Expediente: **051480401871**
Radicado: **RE-01812-2024**
Sede: **REGIONAL VALLES**
Dependencia: **DIRECCIÓN REGIONAL VALLES**
Tipo Documental: **RESOLUCIONES**
Fecha: **29/05/2024** Hora: **09:20:14** Folios: **9**

POR MEDIO DE LA CUAL SE MODIFICA UN PERMISO DE VERTIMIENTOS Y SE ADOPTAN OTRAS DETERMINACIONES

3. Que técnicos de la Corporación procedieron a evaluar la información presentada y a realizar visita técnica al predio de interés el día 08 de mayo de 2024, generándose el informe técnico **IT-03043-2024 del 28 de mayo de 2024**, dentro del cual se formularon las siguientes observaciones y conclusiones:

Imagen 1: Zonificación ambiental para los predios.

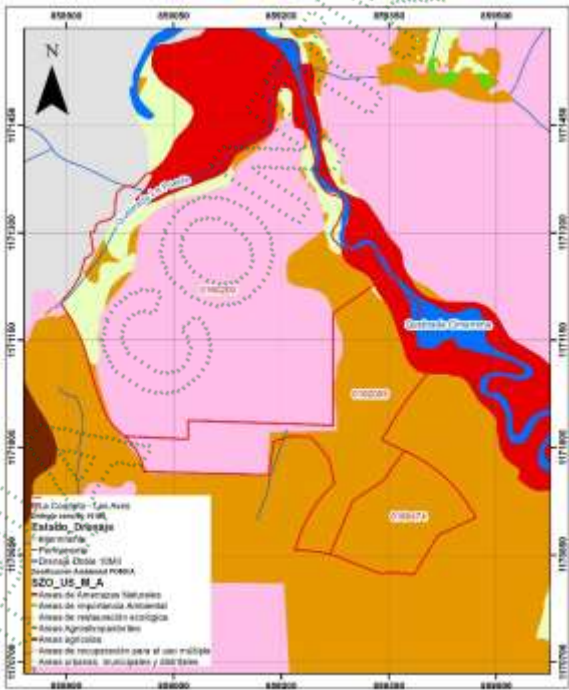
De acuerdo con el Sistema de Información Geográfica de Cornare, los predios hacen parte del área delimitada por el Plan de Ordenación y Manejo de la Cuenca Hidrográfica POMCA del Río Negro, aprobado en Cornare mediante la Resolución No. 112-7296 del 21 de diciembre de 2017, modificada por la Resolución No. RE-04227 del 1 de noviembre de 2022, tal y como se muestra en la siguiente imagen:

Según el Sistema de Información Geográfica de Cornare, los predios presentan la siguiente zonificación ambiental:

Las unidades que se adicionarían corresponden a un serpentín y una torre de separación de lodos. A continuación, se presenta el comparativo entre el STARnD aprobado y el STARnD con las adiciones propuestas:

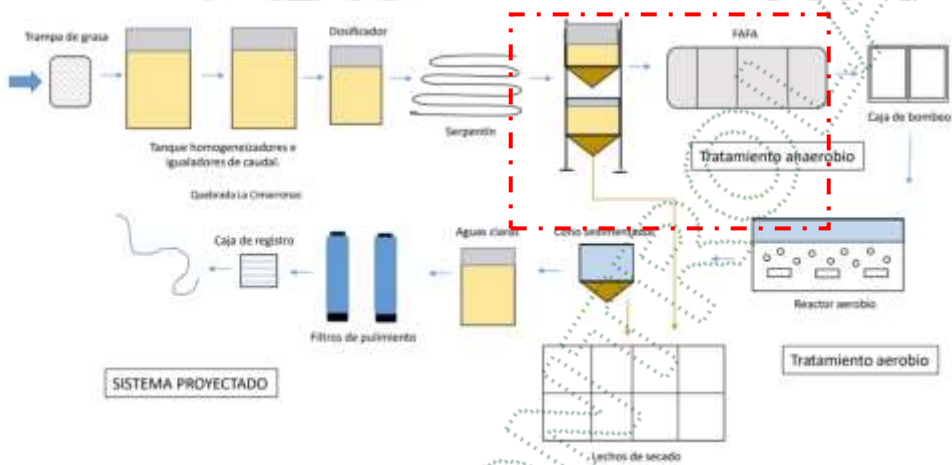
La modificación del permiso de vertimientos se solicita en el sentido de adicionar dos unidades al tren de tratamiento del STARnD, con el objetivo de reducir los consumos energéticos y los productos químicos empleados en el sistema, así como disminuir la concentración de los parámetros analizados en el sitio de descarga.

De acuerdo con lo descrito en el documento “MEMORIA DE CALCULO Optimización PTARnD OVOPRODUCTOS RIONEGRO” allegado con la solicitud, se realizaron las pruebas de tratabilidad mediante ensayos en jarras para simular las condiciones en el tratamiento.

ARTICULO PRIMERO: MODIFICAR EL ARTICULO SEGUNDO DE LA RESOLUCIÓN RE-01555-2023 del 18 de abril de 2023, en el sentido de adicionar dos unidades al Sistema de Tratamiento de Aguas Residuales no Domésticas –STARnD de la Granja La Coqueta –Ovoproductos, a la sociedad **AVICOLA NACIONAL S.A**, con Nit 890911625-1, a través de su representante legal el señor **JUAN FERNANDO PELÁEZ JARAMILLO**, identificado con cédula de ciudadanía número 70.561.252, o quien haga sus veces al momento, en beneficio de los predios con folios de matrícula inmobiliaria 020-160474, 020-160200, 020-162005, ubicados en la vereda Las Garzonas del municipio de El Carmen de Viboral, Antioquia, para que en adelante quede así:

Proceso de coagulación y floculación en las unidades proyectadas. *Tomado de la solicitud.

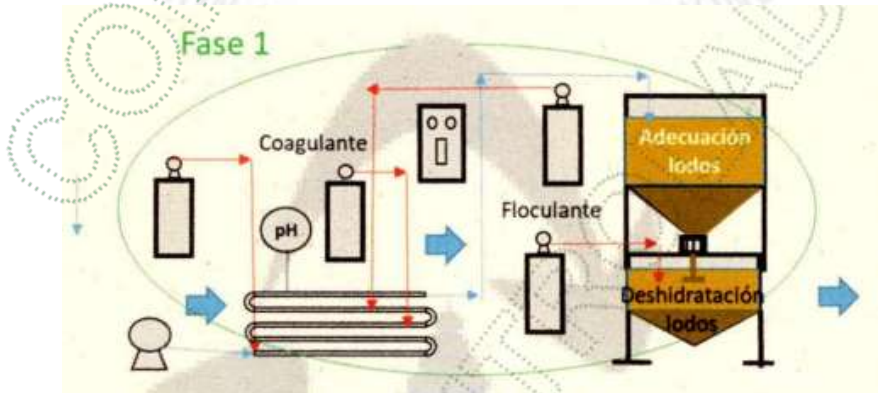
En el serpentín de mezcla se realizará un proceso de coagulación floculación por medio de un aditivo para adecuar pH, polímeros coagulante (POLICAT 70A) y floculante (FLOCULAN 329).

Luego del serpentín las aguas pasan a la torre de separación conformada por un tanque de sedimentación superior con forma de cilindro cónico de 2,5 m³, allí los lodos son llevados por gravedad a un tanque de espesamiento inferior de 1,25 m³ al que se le adiciona un polímero aniónico de alto peso molecular, posteriormente son llevados a los lechos de secado.
